## 改善箇所説明図

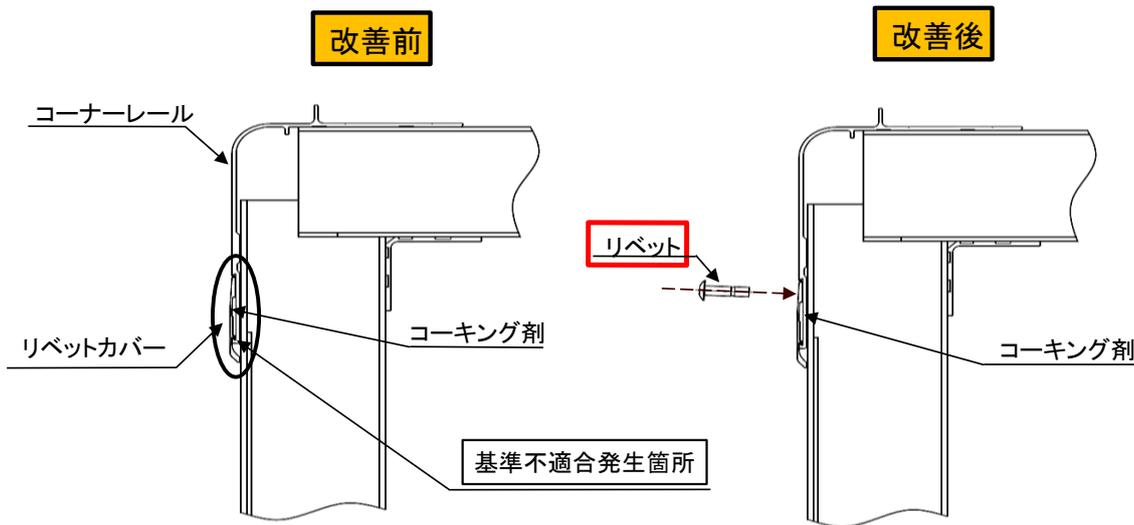
リベット は追加部品を指す

大型冷蔵冷凍車等の荷箱において、コーナーレール部リベットカバーの接合部のコーキング剤の塗布量が多く、接合が不十分なものがある。そのため走行時の負荷により、リベットカバーがコーナーレールより浮き上がり、最悪の場合、リベットカバーがコーナーレールより外れ垂れさがり、他の交通の妨げになるおそれがある。

- ①改善措置が完了している車両については以下の改善内容を実施する。
  - 1) 全車両、リベットカバーの点検を行い、異常が無い場合、リベットカバーの前方及び中央にリベット締結を行う。
  - 2) 全車両、リベットカバーの点検を行い、異常がある場合、リベットカバーを交換の上、リベットカバーの両端と中央にリベット締結を行う。
- ②改善措置が完了していない車両及び対象範囲を拡大した車両については以下の改善内容を実施する。
  - 1) 全車両、リベットカバーの点検を行い、異常がない場合、リベットカバーの両端と中央にリベット締結を行う。
  - 2) 全車両、リベットカバーの点検を行い、異常がある場合、リベットカバーを交換の上、リベットカバーの両端と中央にリベット締結を行う。
